MODULO PER LA PRESENTAZIONE DI OSSERVAZIONI A PIANI/PROGRAMMI/PROGETTI
SOTTOPOSTI A PROCEDIMENTI DI VALUTAZIONE AMBIENTALE DI COMPETENZA REGIONALE

Procedimento di autorizzazione unica di Valutazione di Impatto ambientale (VIA) ai sensi del Capo III della L.R. 4/2018 relativo al progetto denominato "2020MOAG0023 - realizzazione di tre coppie di pozzi nell'ambito della riorganizzazione del campo acquifero di Bosco di Fontana" nel Comune di Rubiera (RE) con contestuale variante sostanziale all'istanza di concessione di derivazione, che comprende anche la variante agli strumenti urbanistici e di settore del Comune di Rubiera e la procedura espropriativa, presentato da ATERSIR e Aimag s.p.a., pubblicato sul BURERT n. 12 del 17/1/2024 e ripubblicato sul BURERT n. 255 del 31/7/2024.

TESTO DELLE ULTERIORI OSSERVAZIONI RELATIVE AL

Fig. 11 – Estratto TAV.07-P.P.E REV03-2024 “PIANO PARTICELLARE DI ESPROPRIO”

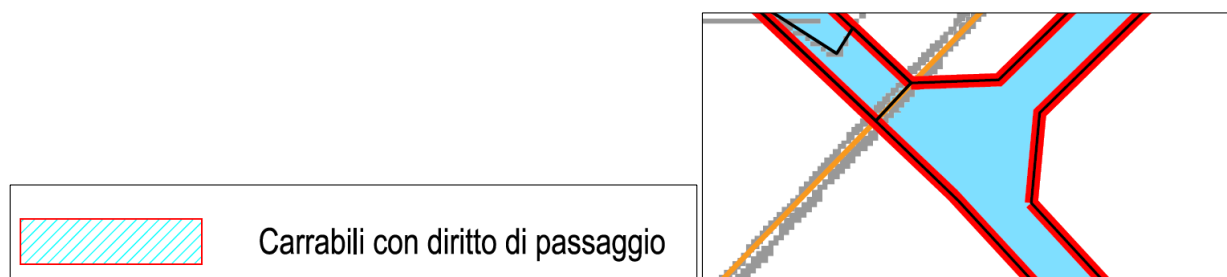
Si segnala che rispetto al progetto precedente la viabilità ha tenuto conto del progetto di adeguamento delle arginature della cassa di espansione, con un tragitto spostato verso ovest.

Si rileva per la proprietà coinvolta che, se prima veniva previsto esclusivamente il diritto di passaggio sulla carrabile, attualmente si identifica l'area come area oggetto di esproprio.

Si evidenzia come nella legenda venga mantenuto un retino costituito da linee oblique di colore ciano che identifica le zone carrabili con diritto di passaggio che non trova però riscontro nella planimetria: nella planimetria, infatti, la viabilità viene identificata da un retino pieno, senza che ci sia alcun riferimento con la legenda.

Occorre dunque chiarire e correggere quanto indicato erroneamente in planimetria ed in legenda.

Fig. 13 - Estratto TAV 7 integrazioni del 01/07/2024 "Piano Particellare di esproprio" - Proprietà Perla Verde S.r.l.

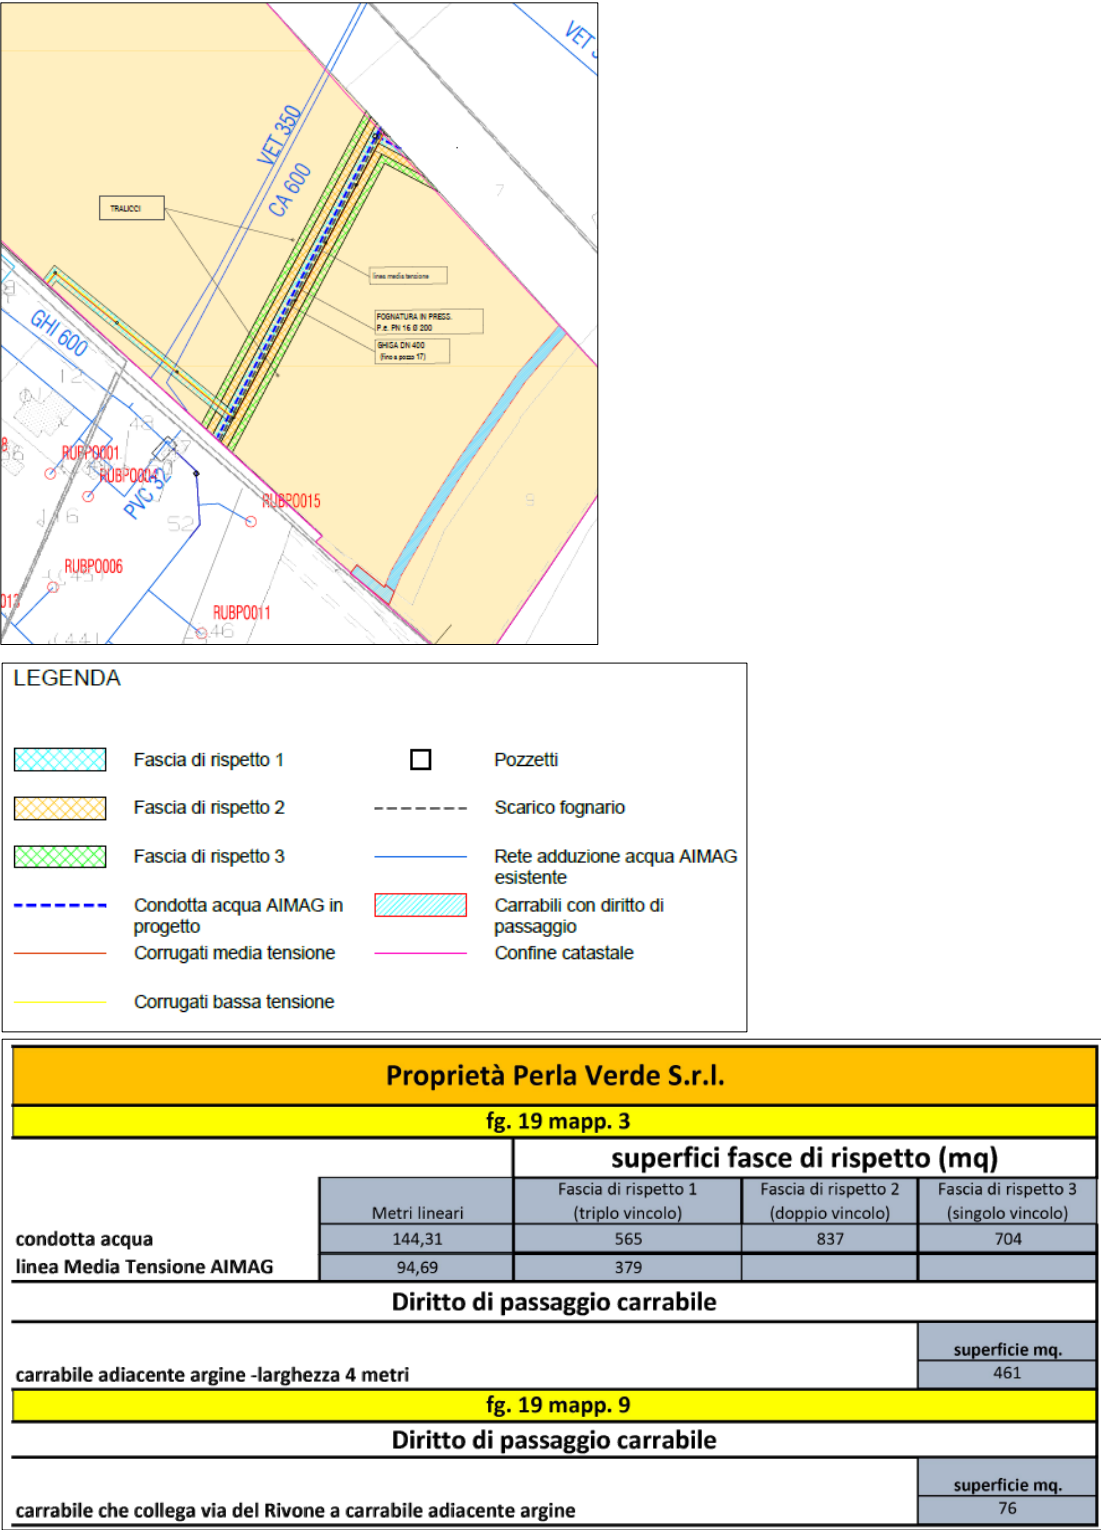
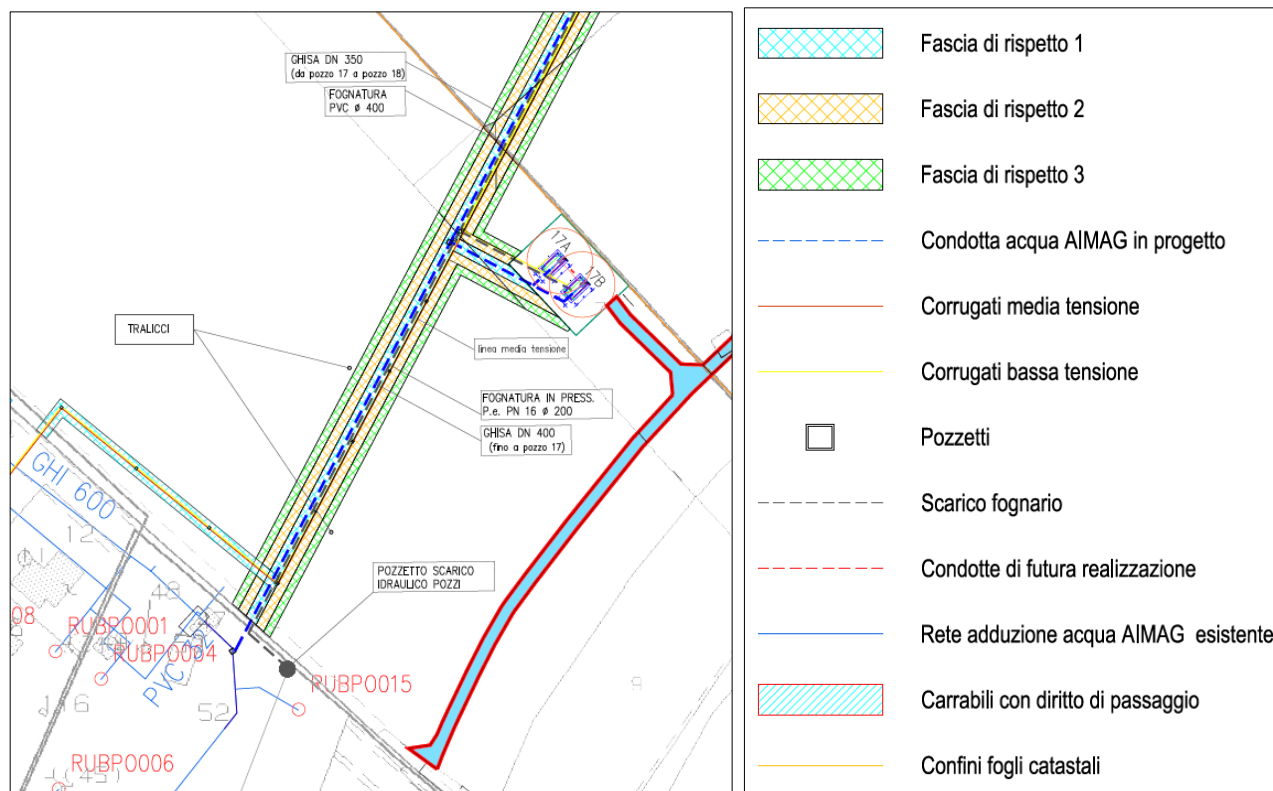
Le figure seguenti 12 e 13 riportano il confronto tra le previsioni del precedente progetto in tema di espropri, rispetti e diritti di passaggio, mettendo in evidenza quanto sottolineato in precedenza.

Nel caso sia contemplato l'esproprio, si fa presente che in tale posizione è anche prevista l'esecuzione di una nuova viabilità carrabile, sostitutiva a quella attualmente esistente posizionata a ridosso dell'arginatura che sarà in parte non più percorribile a seguito delle operazioni di adeguamento delle arginature da parte di Aipo. Il nuovo tratto di viabilità è indispensabile e consentirà il trasporto dei materiali estratti nel settore D2 del Polo estrattivo SE016 oltre al mantenimento del collegamento con il Cantiere Albone nel Comune di Campogalliano che non può essere interrotto.

Si richiede quindi di chiarire se la carrabile sarà oggetto di esproprio oppure se invece sia previsto esclusivamente il diritto di passaggio.

Occorre quindi risolvere tali interferenze prevedendo anche il mantenimento del diritto di passaggio sulla carrabile in progetto in favore delle proprietà coinvolte oltre a garantire adeguato accesso alla proprietà di Casa Carnevali (mapp. 305).

Fig. 14 – Individuazione aree di scavo residue.

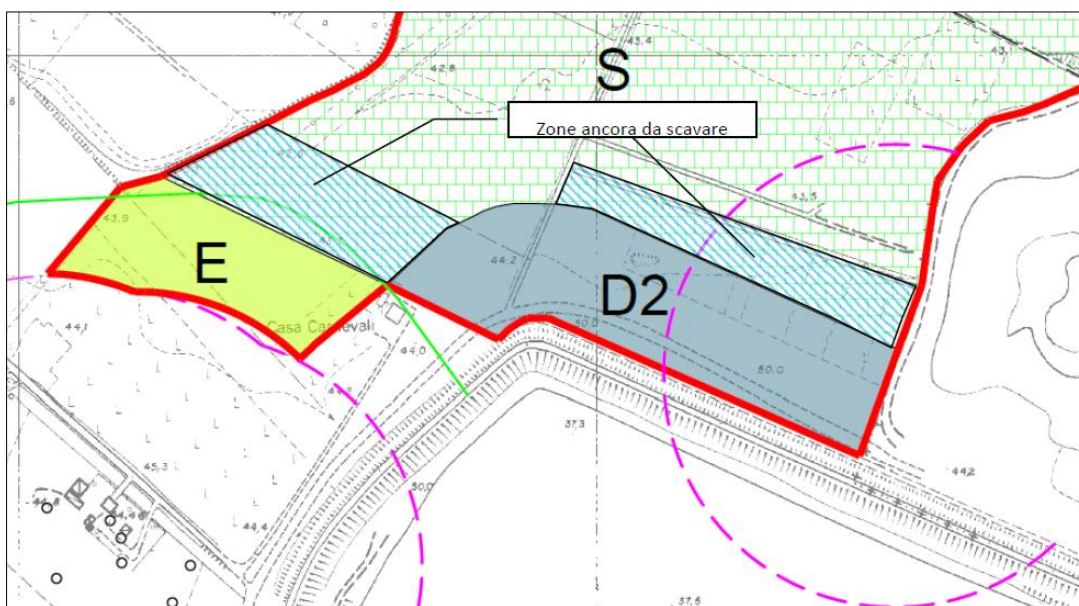
Nelle osservazioni alla precedente proposta di Variante PAE l'osservante aveva evidenziato la necessità di correzione nella relazione tecnica delle affermazioni relative a due zone definite dal PAE di “ex-cava” individuate in fig. 14, ma sulle quali non è stata esercitata attività estrattiva, riconoscendo il residuo estrattivo presente escavabile, benché limitato in parte dalle nuove previsioni del progetto in esame.

Appare quanto meno singolare che l'osservazione sia ritenuta non pertinente in relazione al fatto che su tale tema la proposta di variante al PAE “non presenta nessuna modifica ed è quindi esclusivamente attinente al PAE vigente”. Si evidenzia infatti come il progetto preveda in tali aree la collocazione di interconnessioni con i pozzi in progetto, una fognatura, l'area dedicata ai pozzi 18° e 18B, e la viabilità di accesso. Questo comporterà una riduzione significativa dei volumi escavabili in tali zone, che ricordiamo, sono state definite per un errore materiale del PAE zone di ex-cava, errore più volte riconosciuto dall'Amministrazione Comunale. Si ricorda inoltre che su tale aspetto l'osservante ha presentato al Comune di Rubiera in data 26/04/2022 prot. 5626 istanza di apertura di conferenza dei servizi preliminare per la verifica di fattibilità di variante al P.A.E. del Comune di Rubiera.

Si richiede quindi che, in questa fase, la proposta di variante PAE preveda la correzione di tale errore.
